S2・U2 形 2.8ton ローヘッド機種構造変更の件

件名	S2・U2 形 2.8ton ローヘッド機種 構造変更の件	発行日付	2018 年 12 月 10 日
		〒819-0192 福岡県福岡市西区今宿東 1 丁目 1 番 1 号 三菱電機 FA 産業機器株式会社 TEL 092-805-3400

No. 855-0305A

5. 変更点

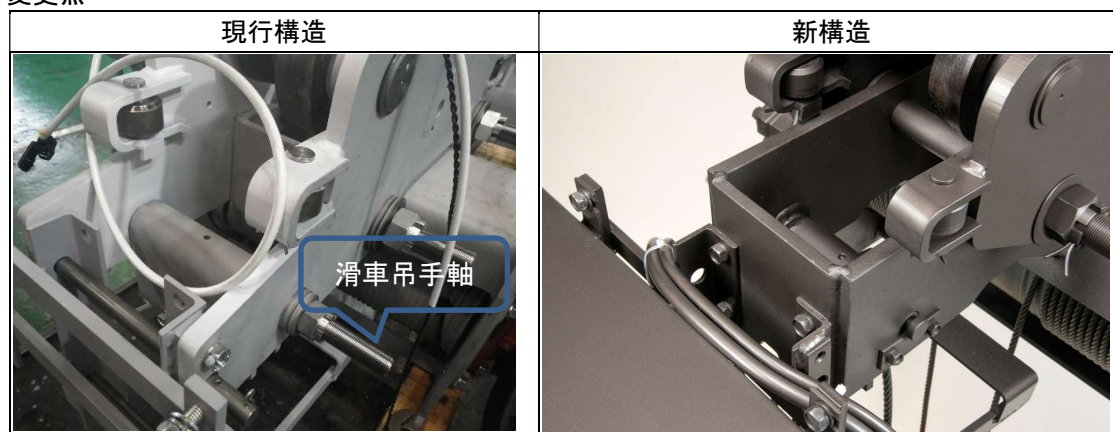
S2・U2 形 2.8t ローヘッドを滑車吊手及び管制器箱を側板で支える構造より、枠で支える構造(2t 以下同様)に変更します。レール幅調整時、従来は側板を開いた際に滑車吊手軸(ボルト)や管制器箱支持ピンを脱着する必要がありましたが、構造変更により当該部分の分解不要となります。

F/L 側板組立		滑車吊手軸		滑車吊手	
現行品	変更品	現行品	変更品	現行品	変更品
03H74Y (F 側板)	03H755	03H70B	03H00F	03H095	03H093
03H74F (L 側板)	03H74E *1

*1:L 側板はモノレールと共用になります。

新構造での外形図、次ページ以降参照願います。(N 寸法は 30mm 下がります)
現行構造の機種は受注生産となりますのでご了承願います。(納期：弊社受注後 2 ヶ月)
